敦賀発電所2号炉
ボーリング柱状図の記事欄に係るご指摘への回答
補足説明資料2
報告書柱状図での“K断層”との記載について

令和2年9月24日
日本原子力発電株式会社

○報告書柱状図での“K断層”との記載について

H24-D1-1孔と原電道路ピット及びふげん道路ピットとの位置関係

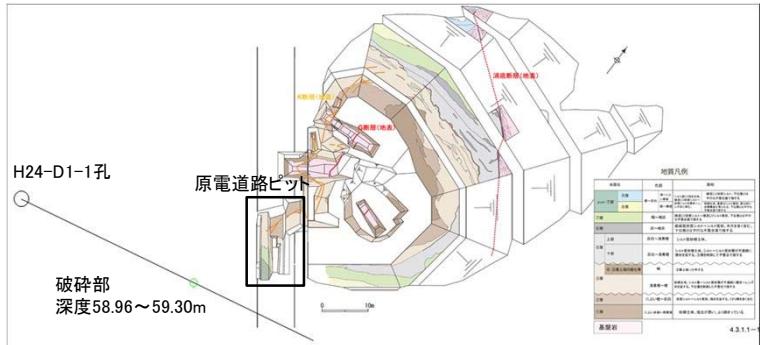
- 平成25年調査会社報告書柱状図において、H24-D1-1孔の58.96m～59.30mの破碎部について、“K断層”との記載があったが、申請書柱状図では当該表記は記載していない。経緯・根拠を以下に示す。

(2) 本来、コア観察時点の情報のみで破碎帯の連続性を判断しないが、当該破碎部の分布位置や見かけの性状（断層ガウジの有無・断層ガウジの色調）から、候補として“K断層”とコア観察カードに記載されたものが報告書柱状図に残り、(1)の評価が報告書柱状図に反映されていなかった。

(4) (3)の評価を踏まえ、申請書柱状図の当該箇所には“K断層”と記載しなかった。

平成25年7月 原電調査報告書提出時点

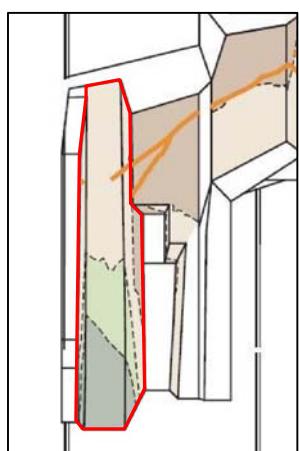
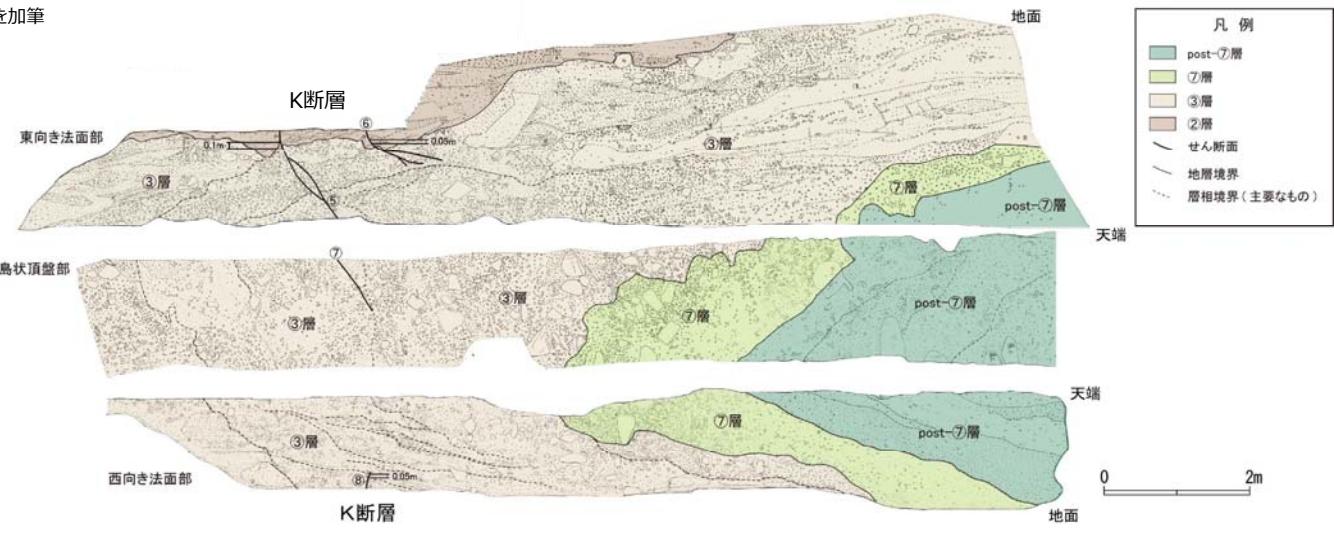
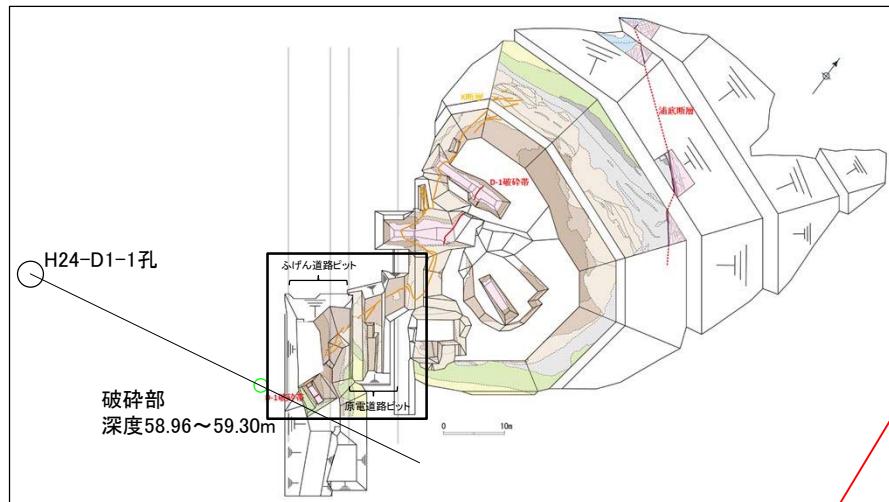
(1) 平成25年の調査会社報告書作成時点において、原電道路ピットの観察により、K断層は原電道路ピット西向き法面部付近でほぼ変位が認められなくなり、第四紀層中に変位・変形を与えるK断層は原電道路ピット南方の原子炉建屋の方向には延びないと評価していた※1。

K断層は第四系の鉛直変位量が短区間で急激に減少し、原電道路ピット西向き法面部付近ではほぼ変位が認められなくなることから、2号炉原子炉建屋の方向には延びていないと評価。

平成27年11月 設置変更許可申請書提出時点

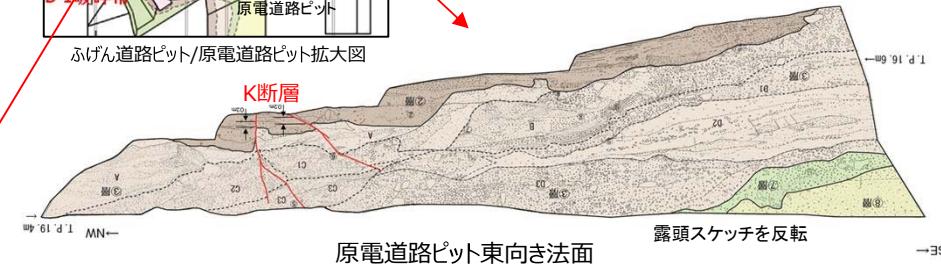
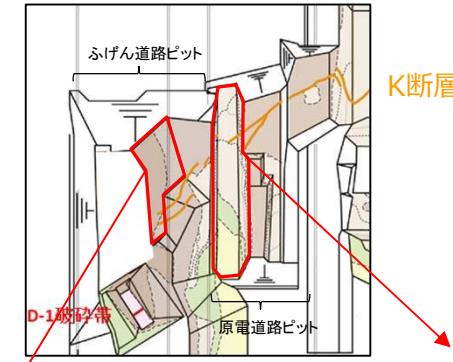
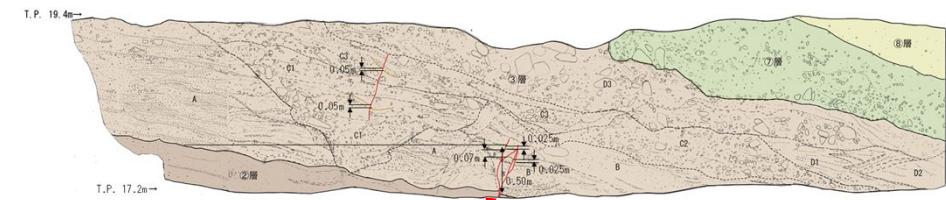
(3) 平成27年の申請書作成時点においては、D-1トレーニング拡張調査の結果、K断層はふげん道路ピット中央付近までの区間に分布するものと評価した。

K断層の南方への連続性を追跡、確認した結果、K断層はD-1トレチ北西法面からふげん道路ピットの中央付近に至る区間ににおいて認められるものと評価。

H24-D1-1 (58.96m~59.30m)

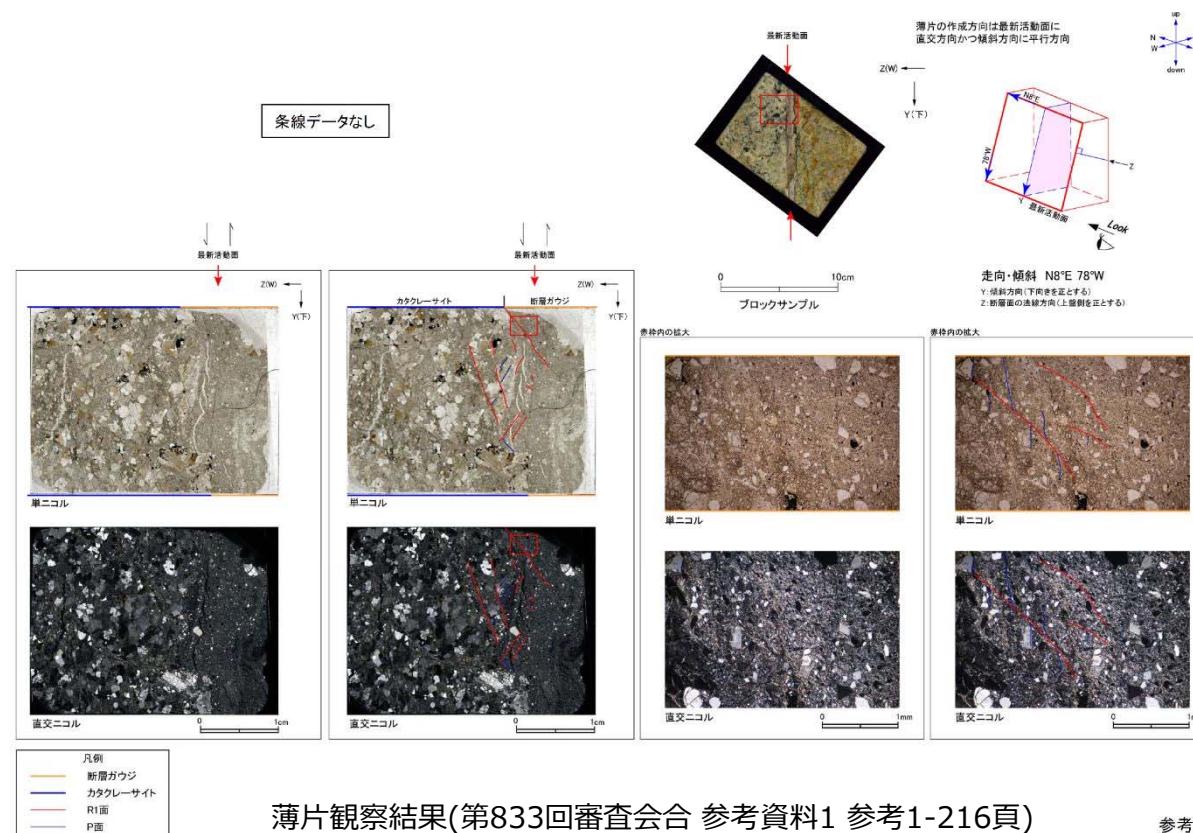
- なお、当該破碎部については、申請後の薄片観察において正断層センスであり、K断層の特徴である逆断層センスとは異なることを確認している。

H24-D1-1のボーリングコア(深度59.16m)から採取した薄片試料の観察結果によれば最新活動面の変位センスは、正断層成分が卓越する。
